Mission régionale d'autorité environnementale

**Avis délibéré de la mission régionale  
d'autorité environnementale  
Hauts-de-France  
sur le projet d'extension d'un parc photovoltaïque  
sur les communes de Douchy-les-Mines, Haulchin et Thiant (59)  
Étude d'impact de janvier 2022**

n°MRAe 2025-8639

Plan général du projet (Étude d'impact page 34)

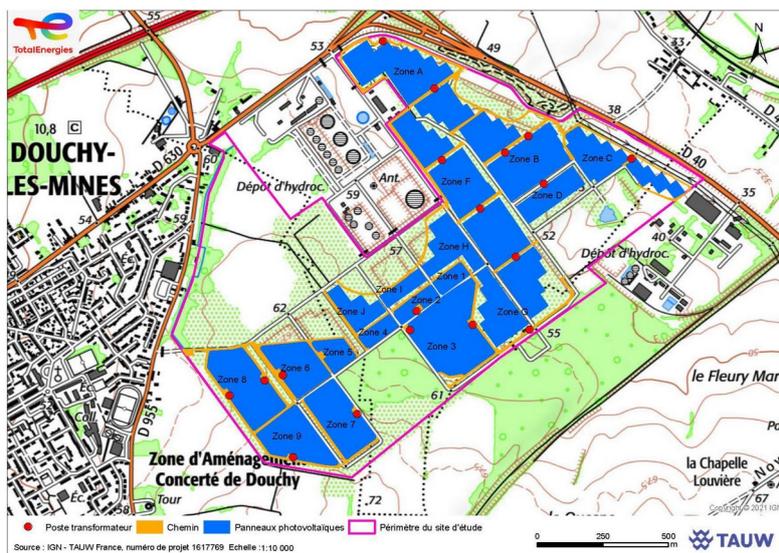
La tranche 1 était *a priori* en travaux en juillet 2023, des photographies du site seraient bienvenues. Il conviendrait de s'assurer que le périmètre du projet présenté dans l'étude d'impact est complet concernant la tranche 1, notamment concernant l'implantation ou non de panneaux photovoltaïques sur la zone ouest du dépôt pétrolier.

Localisation des mesures paysagères sur le pourtour du projet (Étude d'impact page 183)

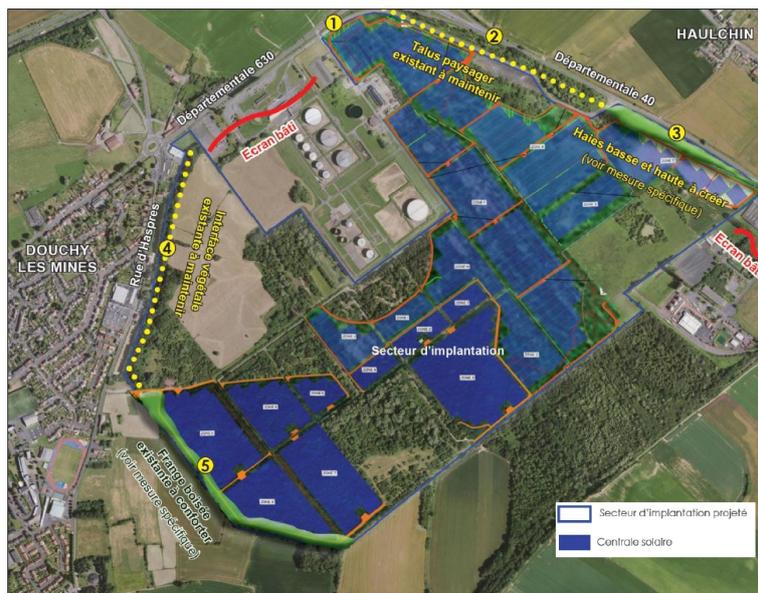
Outre le maintien des talus paysagers au nord-est, de l'interface végétale au nord-ouest et du renforcement de la frange boisée au sud-ouest, des mesures complémentaires sont proposées (pages 182 à 187 et annexe 6). Elles prévoient notamment la replantation d'une partie de la végétation

défrichée en périphérie du site. Il manque des photomontages à feuilles tombées pour apprécier l'impact paysager en situation plus pénalisante.

Par ailleurs, la création d'une haie libre le long de la route départementale D40, au nord-est, ainsi que le renforcement de la frange boisée au sud-ouest, nécessiteront un certain délai avant de remplir pleinement leur rôle d'écran visuel.

- de compléter les photomontages par des photomontages à feuilles tombées ;
- de joindre un plan permettant de bien identifier l'ensemble des zones concernées par le projet (autorisées, en cours d'instruction, refusées, en construction...) ;
- de présenter des photographies du projet initial (tranche 1), en cours de construction en juillet 2023 ;
- d'engager les mesures de réduction de l'impact paysager dès le début de la phase de travaux, afin de favoriser la mise en place rapide d'un écran végétal efficace.
